## 泊発電所 3号炉

### 可搬型重大事故等対処設備保管場所

及びアクセスルートについて

令和 5 年 11 月 20 日  
北海道電力株式会社

図 防潮堤を越える箇所における可搬型ホース（300A）の吊り上げ作業

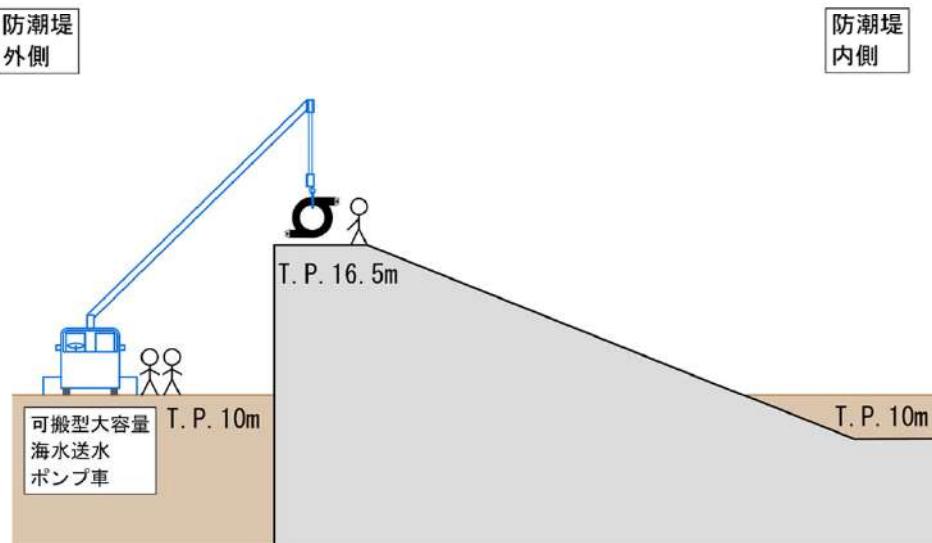
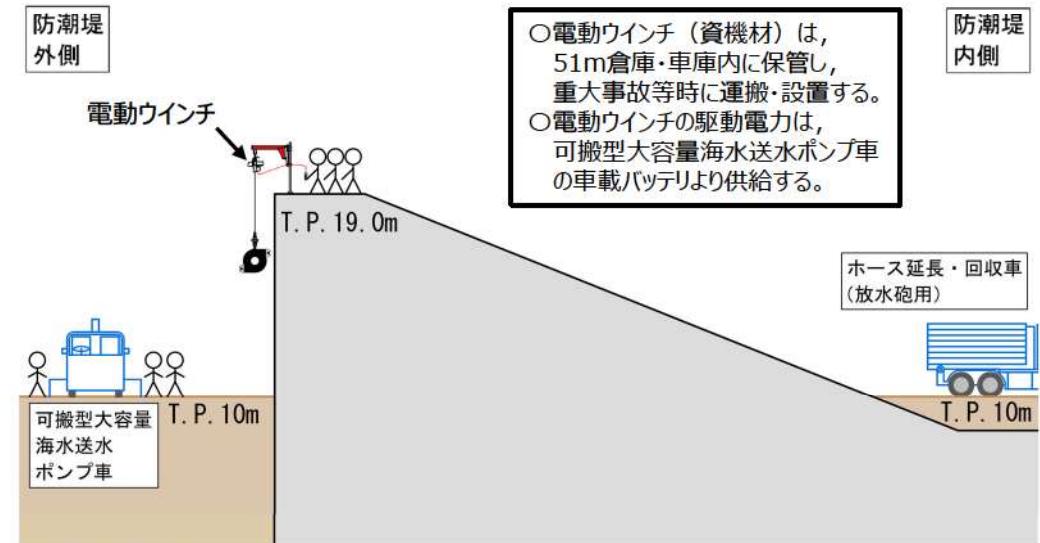
【指摘事項】(第1098回審査会合(令和4年12月6日)) 221206-13

2号炉脇の法面における可搬型ホースの敷設の成立性及び防潮堤を越える海水取水ホースの敷設の成立性について説明すること。

- 防潮堤を越える箇所における可搬型ホース（300A）の敷設作業（自主手順）について、第1149回審査会合（令和5年5月25日）にてご説明した回答内容から一部変更する。
  - 防潮堤高さをT.P.16.5mからT.P.19.0mに変更することに伴い、可搬型大容量海水送水ポンプ車付属のクレーンを用いて可搬型ホース（300A）を防潮堤天端へ吊り上げる作業が不成立となる。
  - そのため、電動ワインチ（資機材）を発電所構内に配備し、重大事故等時に防潮堤天端に運搬・設置し、電動ワインチを用いて可搬型ホース（300A）を防潮堤天端へ吊り上げる手順に変更する。(美浜3号炉にて実績有り)
- なお、2号炉脇の法面箇所及び防潮堤を越える箇所における可搬型ホース（150A）の敷設方法に変更はない。
